リコール届出一覧表

リコール届出日：平成20年4月24日

リコール届出番号	外-1483	リコール開始日	平成20年4月25日
届出者の氏名又は名称	フォルクスワーゲン グループ ジャパン株式会社 代表取締役 ゲラシモス・ドリザス	製作国：ドイツ連邦共和国 製作者名：フォルクスワーゲン株式会社 問い合わせ先：フォルクスワーゲン カスタマー センター (フリーダイヤル)0120-993-199 (アドレス) http://www.volkswagen.co.jp/	
不具合の部位 (部品名)	灯火装置 (前照灯)		
不具合状態にあると認める構造、装置又は性能の状況及びその原因	高輝度放電灯式前照灯のインバータ (電圧変換装置) と前照灯の制御コンピュータとの組み合わせが不適切なため、走行用前照灯を点灯させるとすれ違い用前照灯がちらつきを起し、最悪の場合、消灯するおそれがある。		
改善措置の内容	全車両、高輝度放電灯式前照灯のインバータおよびイグナイタ (点灯装置) を対策品と交換する。		
不具合件数	3件	事故の有無	0件
発見の動機	市場からの情報による。		
自動車使用者及び自動車分解整備事業者に周知させるための措置	<ul style="list-style-type: none"> ・使用者：ダイレクトメールで通知する。 ・自動車分解整備事業者：日整連発行の機関誌に掲載する。 ・対策実施済車には、運転者席側ドア開口部のドアロックストライカー付近に外-1483ステッカーを貼付する。

改善箇所説明図

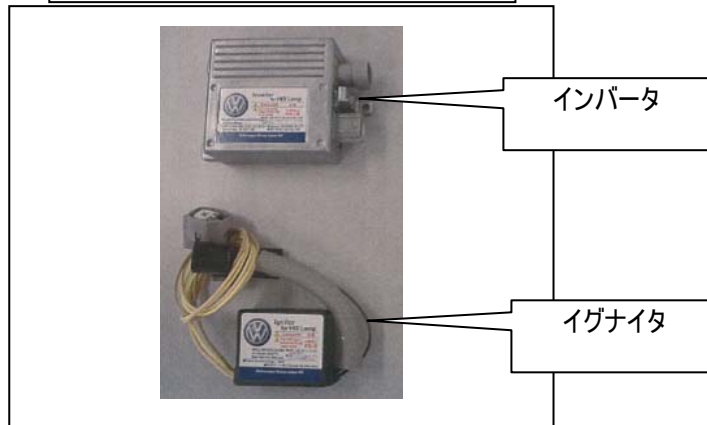
不具合発生箇所

高輝度放電灯式前照灯のインバータ（電圧変換装置）と前照灯の制御コンピュータとの組み合わせが不適切なため、走行用前照灯を点灯させるとすれ違い用前照灯がちらつきを起こし、最悪の場合、消灯するおそれがある。

改善内容

全車両、高輝度放電灯式前照灯のインバータおよびイグナイタ（点灯装置）を対策品と交換する。
